Referència: 1577/0/8

Denominació: Tapa nova 50 ml PP per tarro T-78

5ª prova de la versió de tapa per el tarro T-78 – 3r Informe control qualitat

INFORME ASPECTE VISUAL

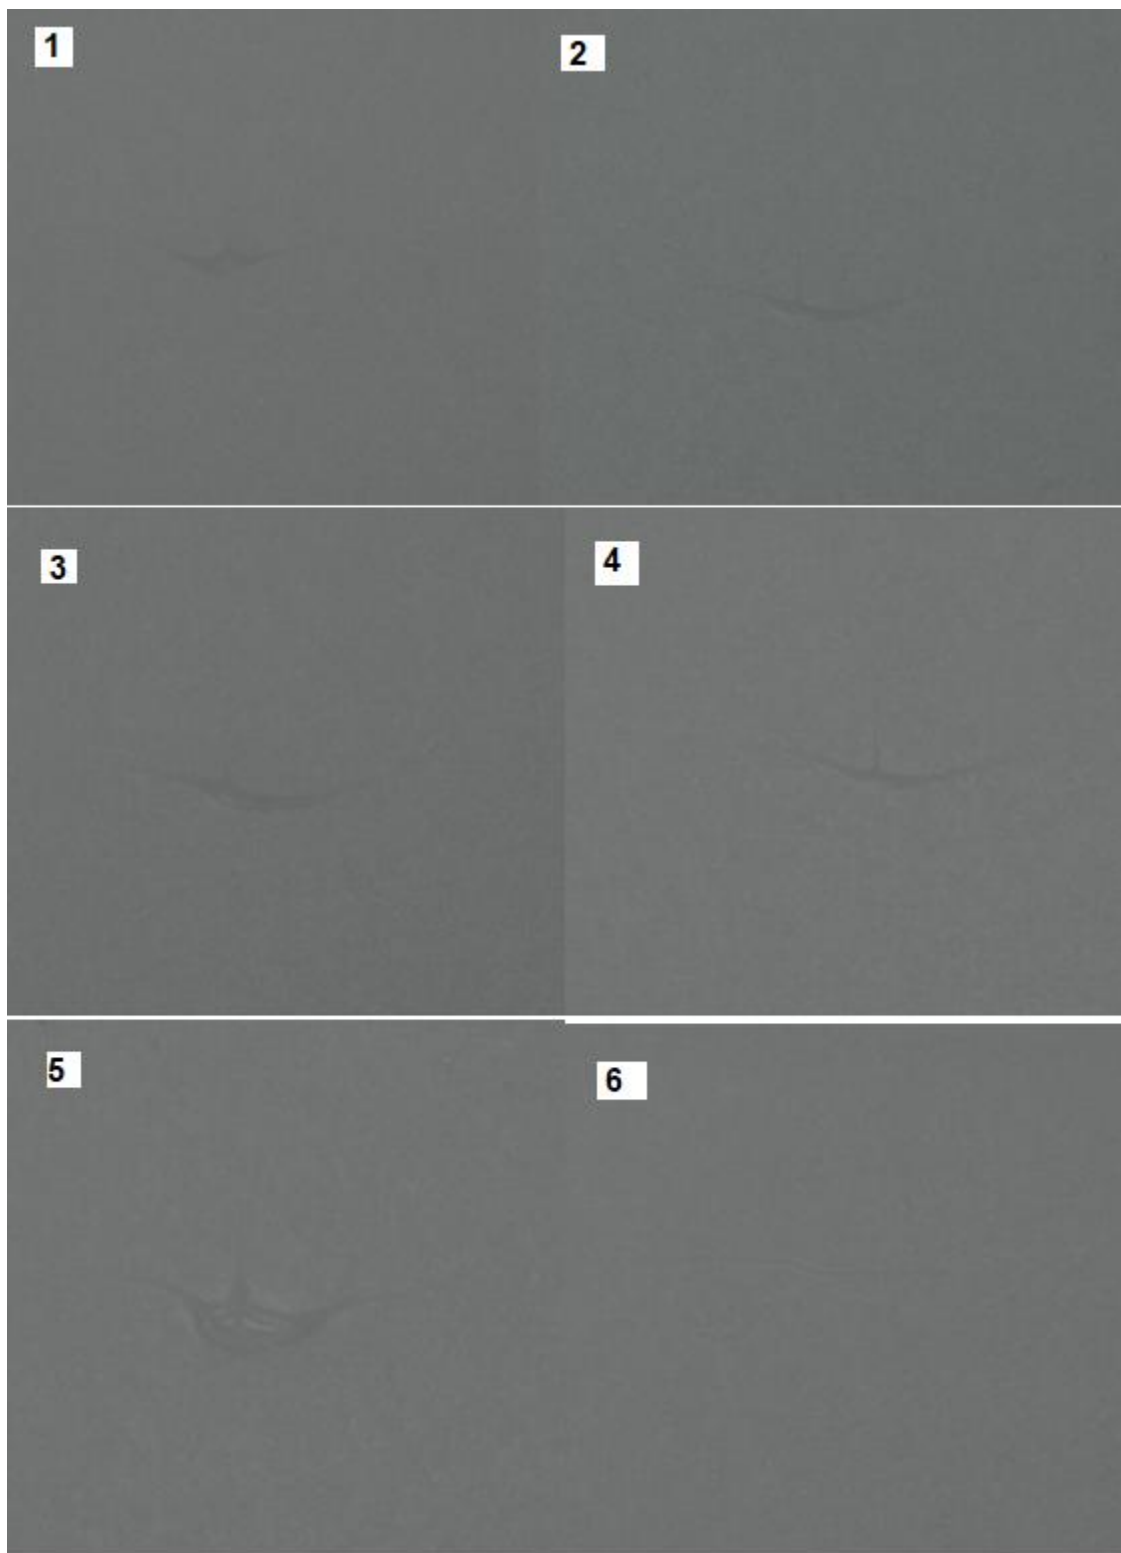
Les 6 figures segueixent tenint la marca d'aire. Molt petita i costa de veure. La 5 es la que fa més, i la 6 la que menys.

També totes les figures fan rebaves a la boca o la valona. A part d'alguns cops.

Millorar més les marques aire a sobre.

TAPA 4 – REBAVA VALONA

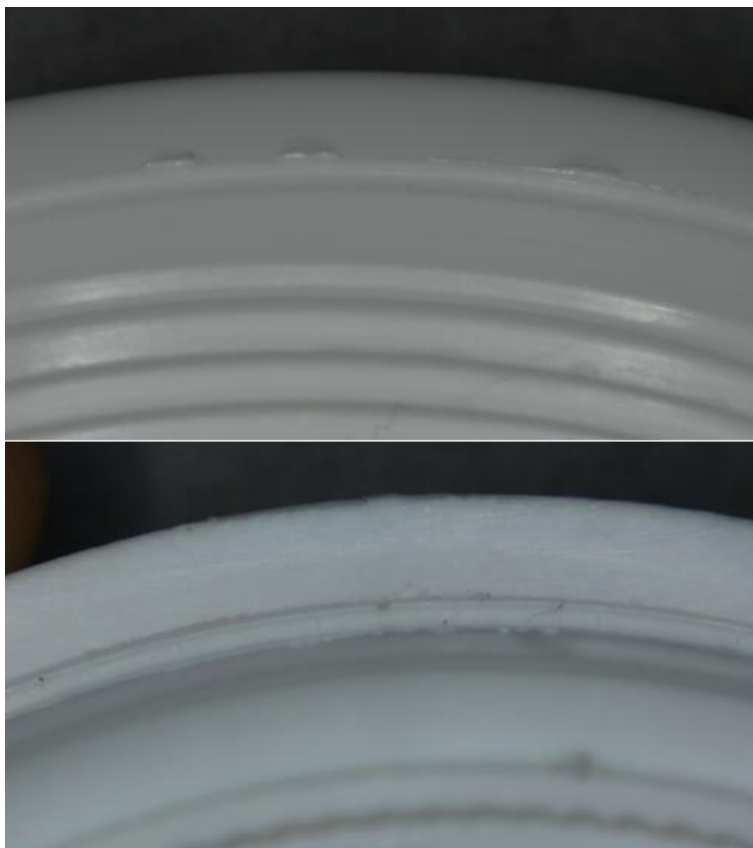
TAPA 5 – REBAVA CONO

Millorar rebaves de totes les figures.

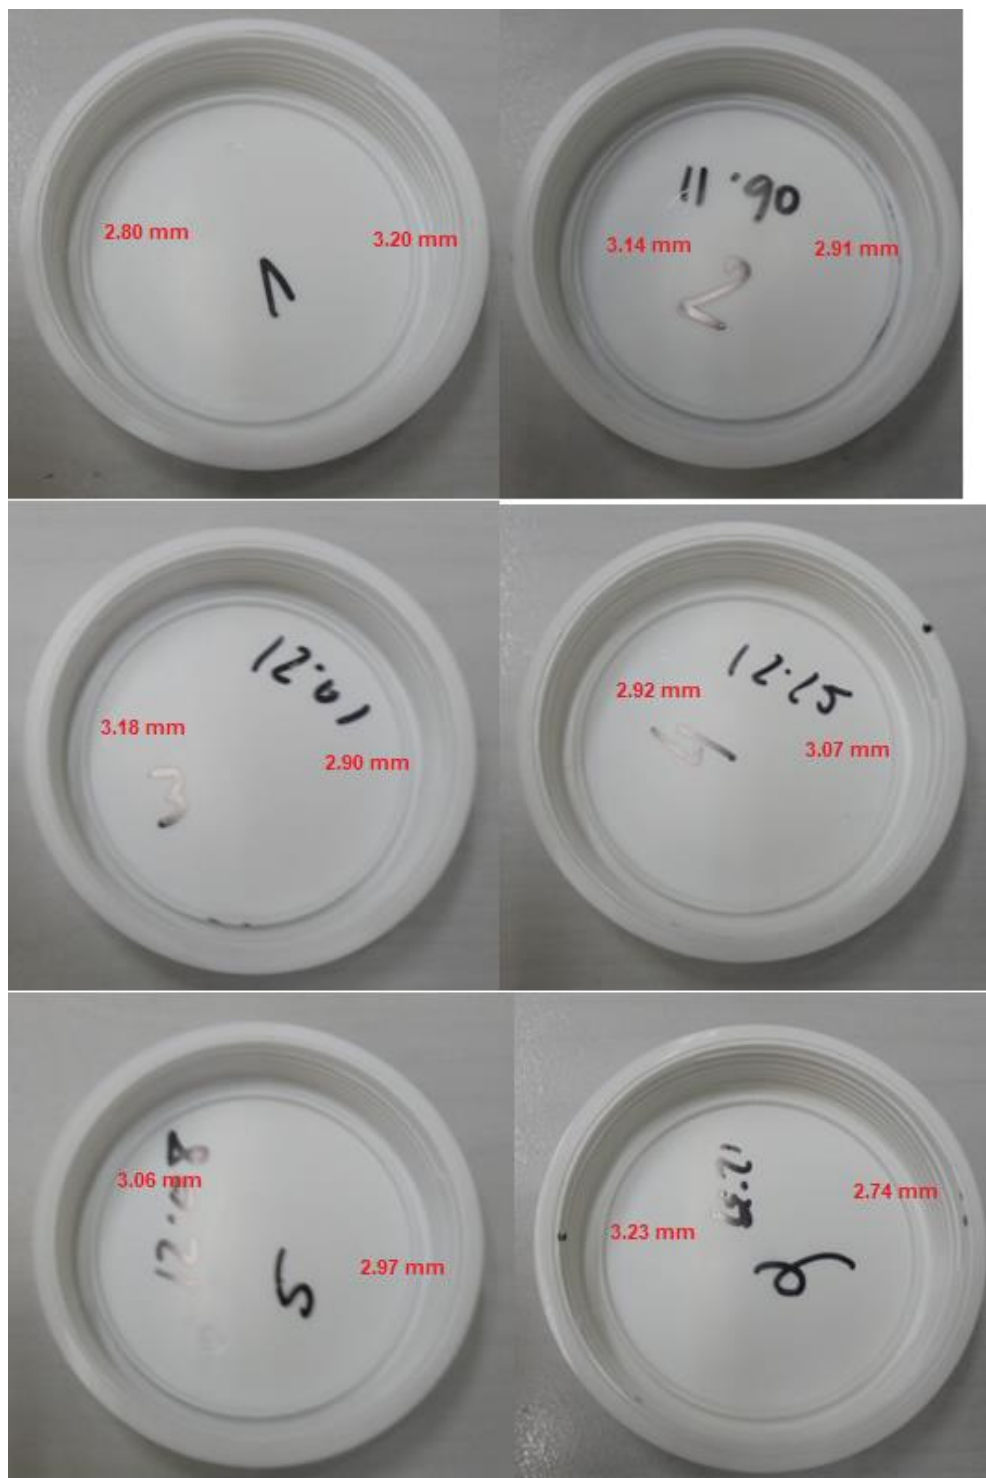
Punts injecció retxupats, a diferents alçades, tapes retxupades dels laterals:

Les tapes segueixen están descentrades, el gruix dels laterals varia, hi ha figures més i menys. Igual que l'últim informe.

Millorar descentrat.

Millorar punts injecció.
